0012 Informazioni tecniche del servizio assistenza

Tema:	Guarnizioni della testata
Oggetto:	61-33495-00 / -10
Marca:	Opel
Modello:	Agila, Corsa
Codice motore:	X 10 XE, Z 10 XE

Guarnizione di ricambio per la testata 1,0 Opel Ecotec X 10 XE / Z 10 XE

Figura_Guarnizione della testata con Reinz n. 61-33495

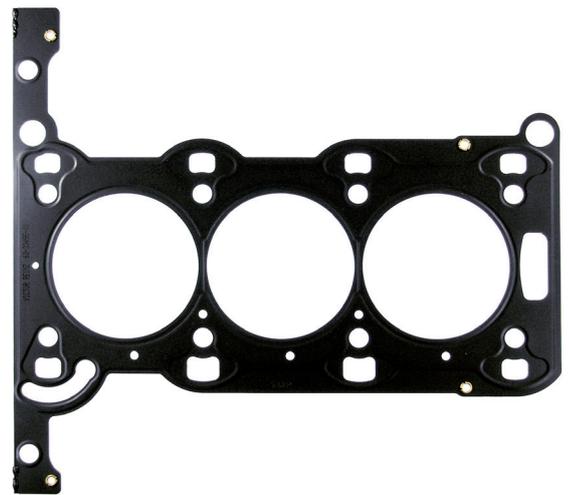
con la nuova guarnizione di ricambio esclusiva maggiorata per la testata 61-33495-00 = Opel 56 07 058, Dana offre la soluzione ottimale per realizzare una tenuta stagna sicura di testate e monoblocchi rifiniti.

Lo spessore della guarnizione di ricambio maggiorata è 0,25 mm più grosso di quello originale. Dopo una lavorazione adeguata della superficie, lo spessore fornisce quindi risultati di tenuta ottimali fino a questa misura.

Numero d'ordine della guarnizione di ricambio maggiorata:
61-33495-10.

Attenzione: dopo la lavorazione della testata e del monoblocco, l'intervallo di tolleranza delle rugosità superficiali deve essere compreso tra 7 µm e 20 µm. Il valore delle ondulazioni non deve superare 20 µm.
